**Avis délibéré de la mission régionale d'autorité  
environnementale de Bretagne sur le projet d'extension  
et de renouvellement d'autorisation d'exploiter la carrière  
de Coët Lorc'h à Inzinzac-Lochrist (56)**

n° MRAe : 2024-011568

Avis délibéré n°2024APB59 du 25 juillet 2024

Figure 4 : Circuit des eaux de la carrière (source : étude d'impact)

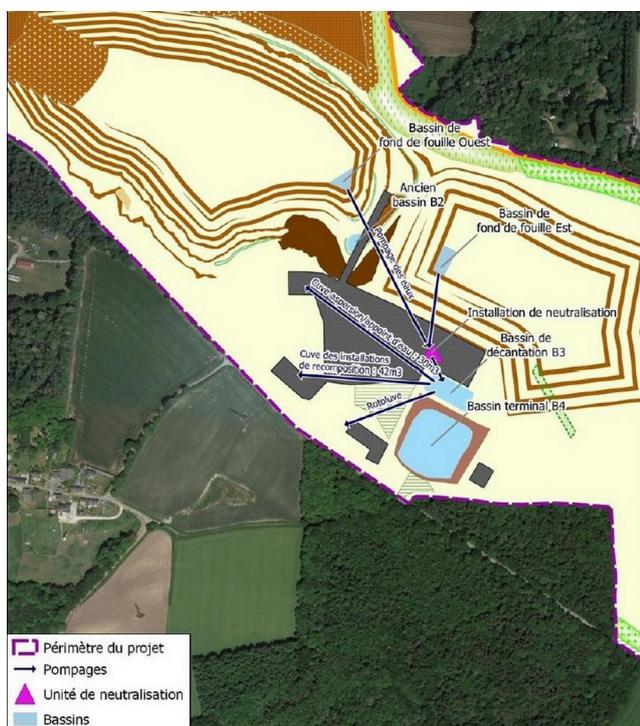
In fine, l'étude d'impact ne travaille pas suffisamment l'interface eaux superficielles-eaux souterraines. Dans cette optique, elle ne fait pas état des fissurations observées à l'occasion des tirs, ni n'explique les résurgences observées, afin de mieux cerner l'importance des infiltrations. Il est ainsi difficile de cerner l'effet du site sur les masses d'eau superficielle les plus proches et de s'assurer de l'absence de surverse.

***L'Ae recommande de compléter l'étude hydrogéologique pour une meilleure connaissance du cycle local de l'eau, d'expertiser la possibilité de redimensionner les bassins du circuit hydraulique en cas de situation de surverse et de mettre en place un suivi des cours d'eau voisins pour s'assurer de l'absence d'impact de l'excavation.***

Figure 6 : Surfaces défrichées et déboisées, boisements de compensation proches (source : étude d'impact)

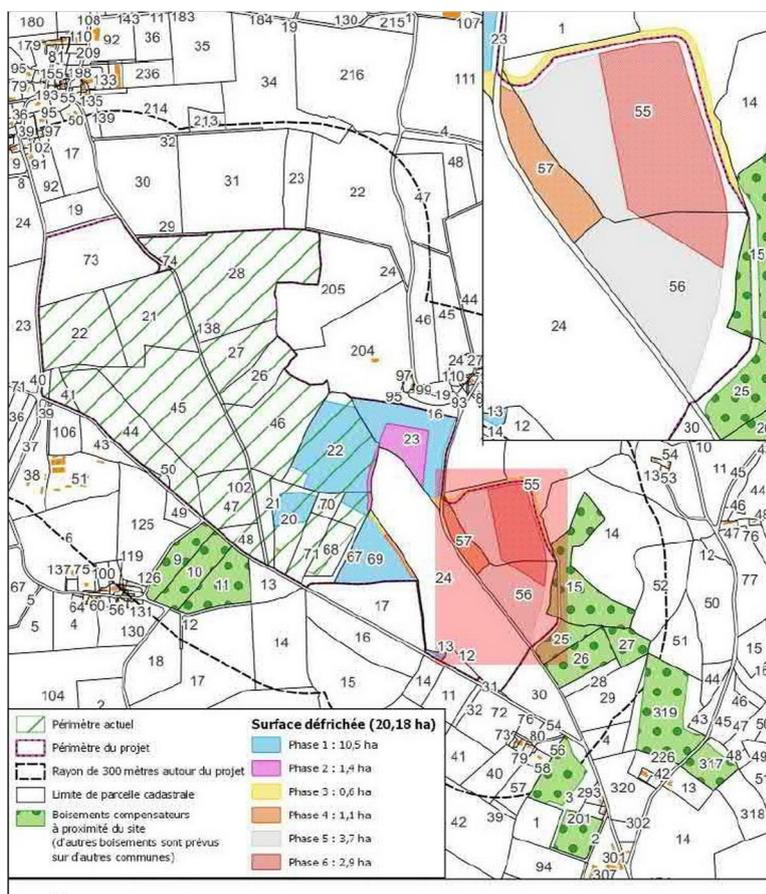
Si les opérations de boisement (pour ceux qui concernent le massif local) semblent effectivement en mesure de préserver ses caractéristiques (superficie globale du réservoir biologique qu'il constitue, effets de connexion en réponse aux déconnexions), in fine le calibrage des mesures de compensation requiert davantage de justification compte-tenu :

- des « temps longs » de l'exploitation du site et de la croissance et du vieillissement attendu des milieux arborés (pour qu'ils reforment des milieux pleinement fonctionnels), d'autant plus que les reboisements seront, comme les déboisements, effectués par tranches ;
- de la nécessité de dresser un bilan quant à l'évolution des lisières et prairies<sup>14</sup> ;
- de préciser l'intérêt écologique des boisements distants, notamment sous l'angle de leurs fonctionnalités pour les continuités écologiques, dans la mesure où ils sont définis à l'échelle du département.
